改善箇所説明図

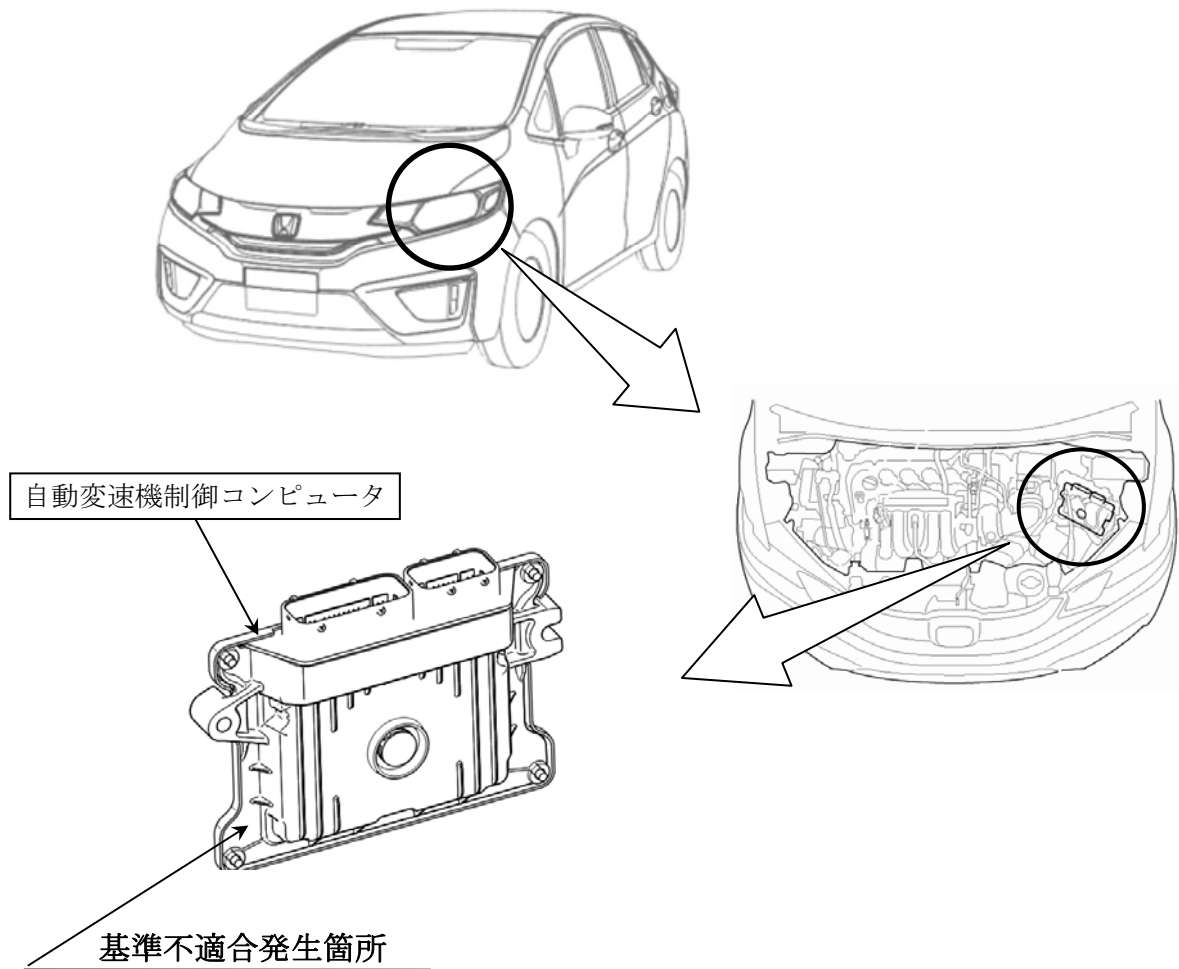
7速DCT型自動変速機を搭載した車両において、自動変速機制御コンピュータのプログラムが不適切なため、モータ走行モードでの停車時に変速機内のドグとスリーブが噛み合わないことがある。そのため、トランスミッション警告灯が点滅し、メータディスプレイに点検表示がされるとともに、1速が噛み合わないで発進できなくなるおそれがある。または、2速が噛み合わないで奇数段変速での走行となるおそれがある。

全車両、自動変速機制御コンピュータのプログラムを対策プログラムに書換える。

識別：ボンネットロック上側取付けボルト頭部に黄色ペイントを塗布する。
